## URGENT – ACTION CORRECTIVE DE SECURITE

GE HealthCare Réf. n° 32089

**OBJET :** Giraffe OmniBed et Station d'incubation Giraffe OmniBed : possibilité d'installation d'un verrou secondaire incorrect sur certains panneaux latéraux.

**Figure 1. Panneaux latéraux montrant les loquets nord-est (NE) et nord-ouest (NO)**

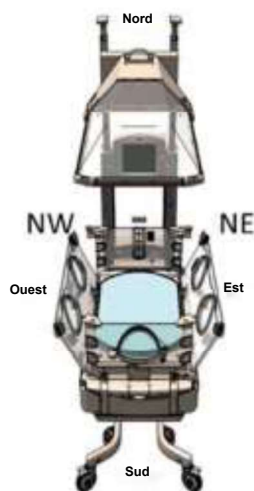
GE HealthCare a pris connaissance de la possibilité qu'un type défailant de verrou secondaire ait été installé sur les panneaux latéraux nord-est (NE) et/ou nord-ouest (NW) de certains dispositifs Giraffe OmniBed et la Station d'incubation Giraffe OmniBed (voir figure 1).

Le mécanisme de verrouillage secondaire joue deux rôles : (1) il fait office de « loquet » en réduisant le risque de chute du panneau latéral, lorsque l'utilisateur ne verrouille pas correctement le mécanisme de verrouillage primaire, et (2) il maintient la paroi nord en place lorsque le canopy est relevé.

Pour les dispositifs assemblés avec un type de verrouillage secondaire défailant, la paroi nord pourrait se désengager lorsque le canopy est relevé. Toutefois, le dispositif est conçu de manière à ce que les panneaux restent fermés et fonctionnent comme prévu, même si seuls les loquets primaires de l'extrémité sud sont correctement enclenchés.

Inspectez les panneaux latéraux de votre dispositif en suivant les instructions de l'**annexe A**. Si les loquets appropriés sont montés, continuez à l'utiliser. Dans le cas contraire, suivez les instructions de l'annexe A avant toute utilisation dans un cadre clinique.

GE HealthCare remplacera gratuitement tous les verrous concernés.  
Un représentant GE HealthCare vous contactera afin de convenir d'un rendez-vous pour le remplacement de tout verrou défectueux.

Figure 2. Emplacements des verrous du panneau latéral de l'extrémité nord

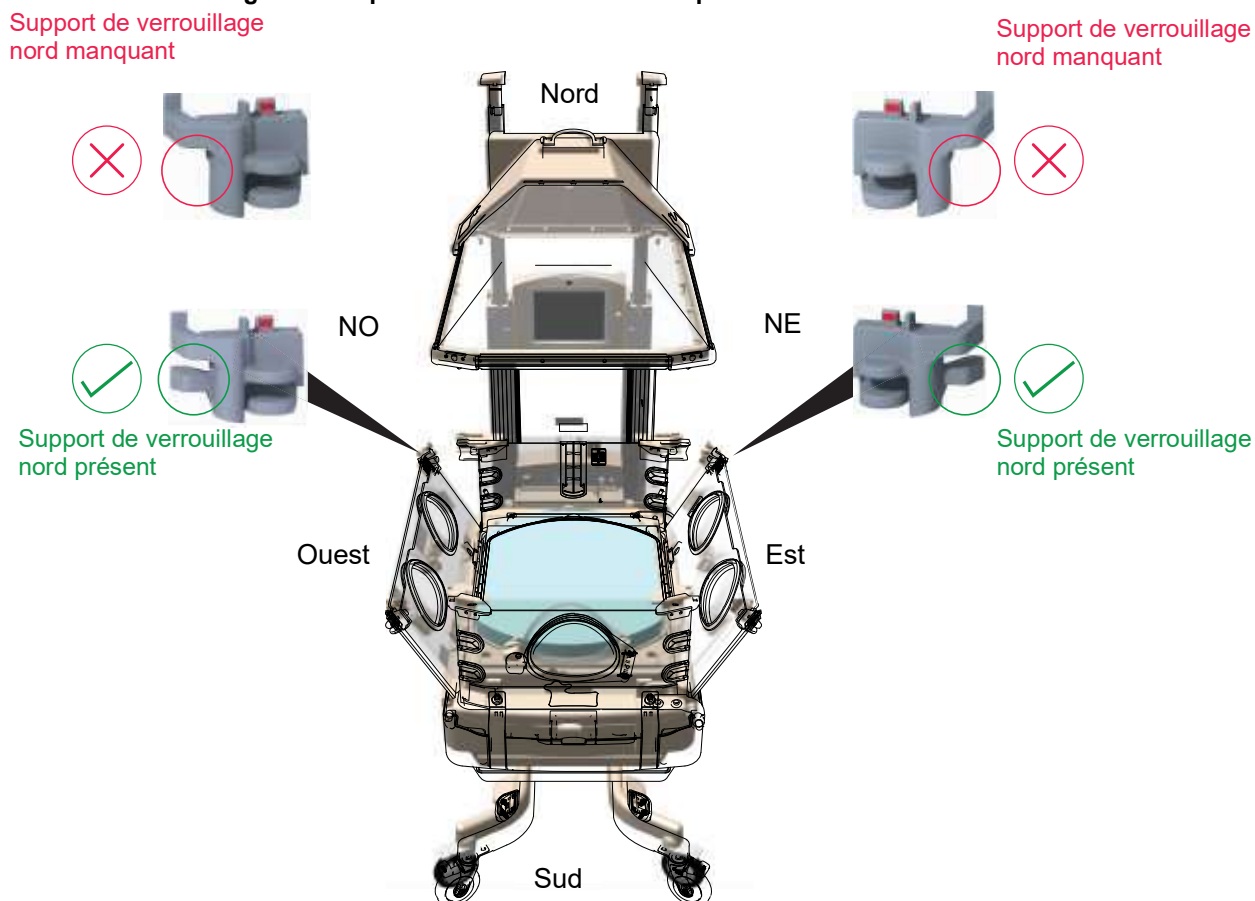
1. Inspectez visuellement les verrous des panneaux latéraux NO et NE de tous les lits Giraffe OmniBed et stations d'incubation Giraffe OmniBed, et assurez-vous que les verrous corrects ont été installés (voir Figure 2).

2. Si vous constatez qu'un verrou incorrect a été monté, écartez immédiatement le dispositif.
3. Inspectez tous les panneaux latéraux qui peuvent être remplacés sur place dans votre établissement en vous référant à la figure 2 pour les numéros de pièces énumérés ci-dessous, et vérifiez que les verrous appropriés ont été montés et mettez en quarantaine tous les panneaux latéraux remplaçables sur place dont les verrous sont défectueux.

5. Un représentant de GE HealthCare vous contactera pour les modalités d'expédition des verrous de rechange. Ce service vous sera fourni sans frais.
6. Une fois que vous avez reçu les verrous requis, remplacez les verrous incorrects par les verrous corrects et éliminez les verrous incorrects.
